改善箇所説明図

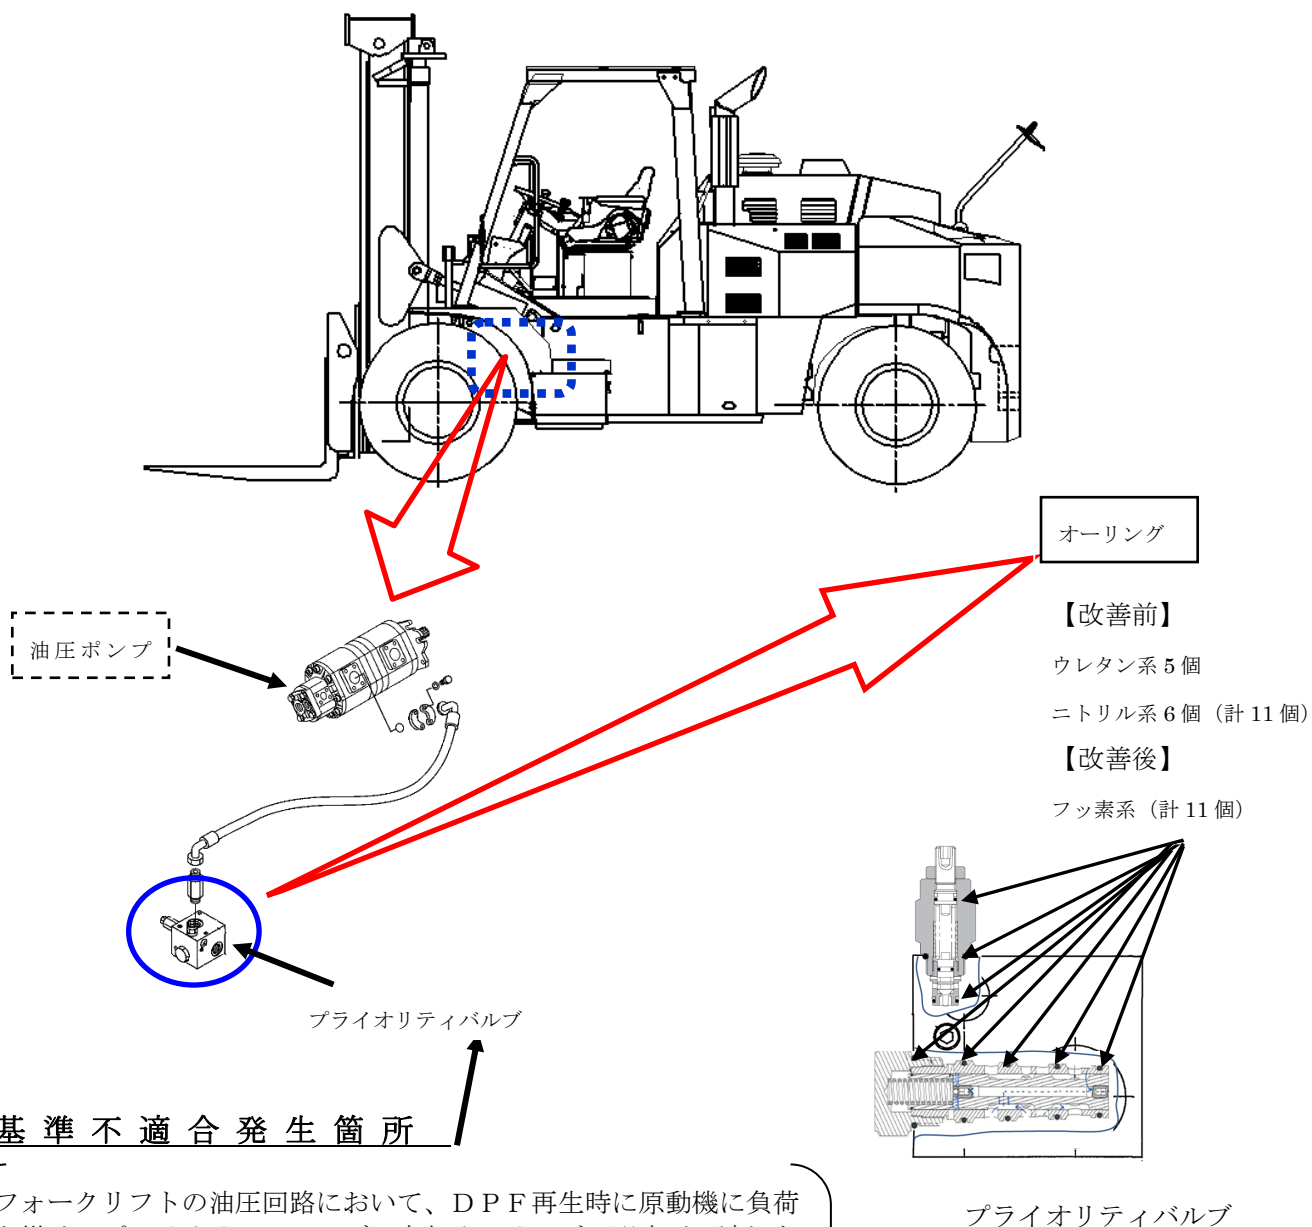
基準不適合発生箇所

フォークリフトの油圧回路において、DPF再生時に原動機に負荷を掛けるプライオリティバルブの内部オーリングの選定が不適切なため、作動油温度により熱硬化して当該バルブのスプールが正常に作動なくなることがある。そのため、油圧ポンプに異常高圧が掛かり、油圧ポンプに亀裂が生じ、最悪の場合、当該ポンプから作動油が大量に漏れるおそれがある。

改善内容

全車両、プライオリティバルブのオーリング一式を対策品に交換すると共に、油圧ポンプを点検し、亀裂がある場合には、新品と交換する。
